**Verslag huishoudelijke elektrische installatie op laagspanning en zeer lage spanning****Algemeen:**

Referentie: 011-20260407-01	Datum controle: 07/04/2026
Keurder: 011

Eigenaar:	Younes El Kadouri	EAN-code:	Onbekend
Adres installatie:	s Herenbaan 335, 2850 - Boom	Nummer teller(s):	12904076
		Distributienetbeheerder installatie:	Fluvius
Datum uitvoering installatie:	<input type="checkbox"/> Vóór 01/10/1981 <input checked="" type="checkbox"/> Tussen 01/10/1981 en 01/06/2020 <input type="checkbox"/> Vanaf 01/06/2020		
Type:	<input checked="" type="checkbox"/> Woonenheid <input type="checkbox"/> Niet-huishoudelijk <input type="checkbox"/> PV <input type="checkbox"/> Batterij <input type="checkbox"/> Laadpaal

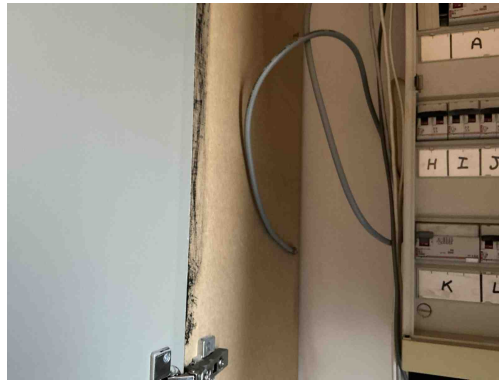
B17 - De voedingsspanning is niet op elk bord vermeld (Boek 1: 3.1.3.3).
Opmerking: Oa bord 1

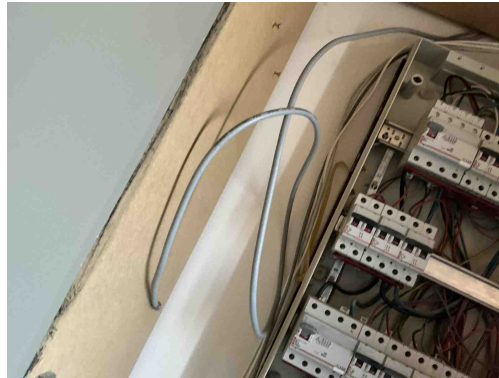
C13 - Onvoldoende bevestiging van de leiding(en) (Boek 1: 5.2.9.5).
Opmerking: Oa aan bord 1

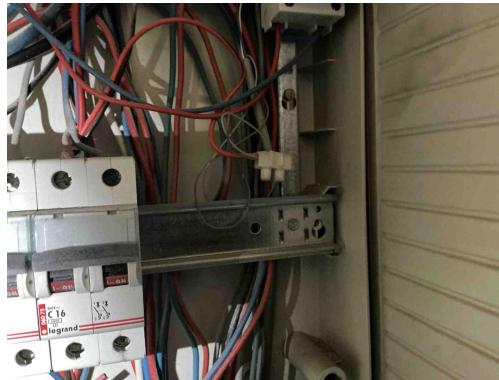
C13 - Onvoldoende bevestiging van de leiding(en) (Boek 1: 5.2.9.5).
Opmerking: Oa aan bord 1

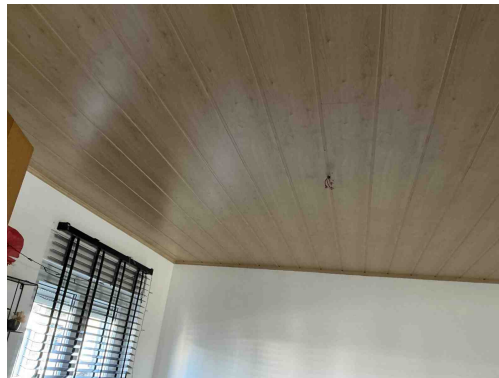
C35 - Er zijn doorverbindingen gemaakt met lusterklemmen; er kon niet aangetoond worden dat deze klemmen geschikt zijn voor de aanwezige spanning, stroom en draadsectie en dat ze "CE" zijn (Boek 1: 1.4.2.1.).

Opmerking: Oa bord 1

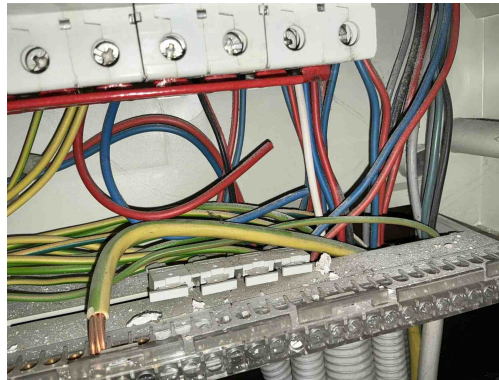
C28 - Niet gebruikte leidingen onder spanning zijn niet op een degelijke manier geïsoleerd of verwijderd (Boek 1: 4.2.1.1).

Opmerking: Oa in bord 1, woonkamer

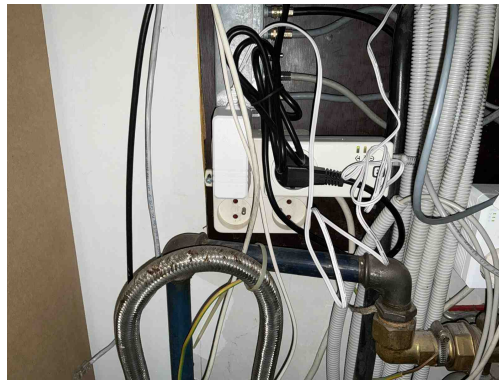
C28 - Niet gebruikte leidingen onder spanning zijn niet op een degelijke manier geïsoleerd of verwijderd (Boek 1: 4.2.1.1).
Opmerking: Oa in bord 1, woonkamer

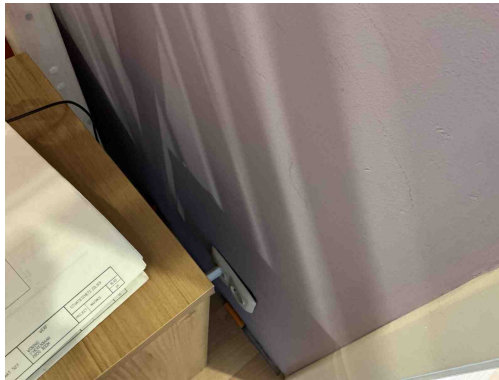
Technisch materieel is niet geschikt voor toepassing
Opmerking: Oa onder bord 1

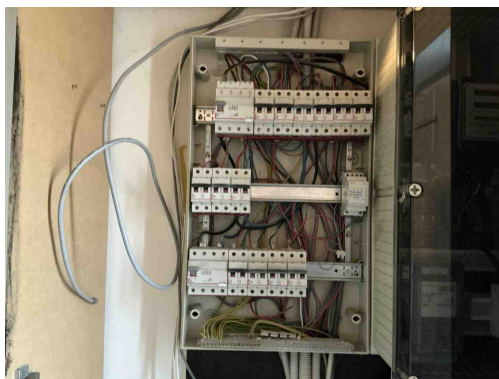
T10 - Bepaalde contactdozen en/of schakelaars zijn niet degelijk bevestigd (Boek 1: 1.4.1.3).
Opmerking: Oa badkamer , zolder
